深圳市安信可科技有限公司

关于 ESP-13 模组板载天线油墨覆盖 变更通知函

ESP-13 模组新版本与老版本外观差异

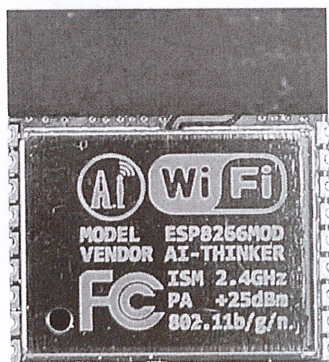
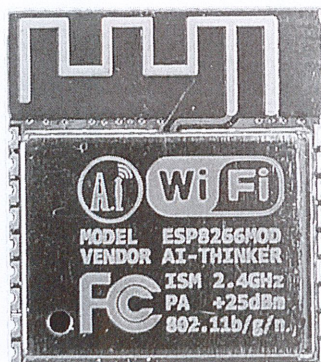
您好，感谢贵司一直以来对安信可的大力支持与帮助！我司 Wi-Fi 模组，型号 ESP-13，于 2019 年 12 月起，进行硬件版本的升级变更。新版本模组仅把板载天线的露金部分用油墨覆盖掉，其余不变，具体外观差异详见以下图片。

- (1) 板载天线露金，长期放置，表面会氧化。
- (2) 板载天线露金，在生产、装配、运输的过程中，容易划伤，造成划痕。
- (3) 板载天线露金，在生产和维修的过程中，容易沾染焊锡。

为了加强模组产品的品质管控，特升级硬件，把板载天线的露金部分用油墨覆盖。
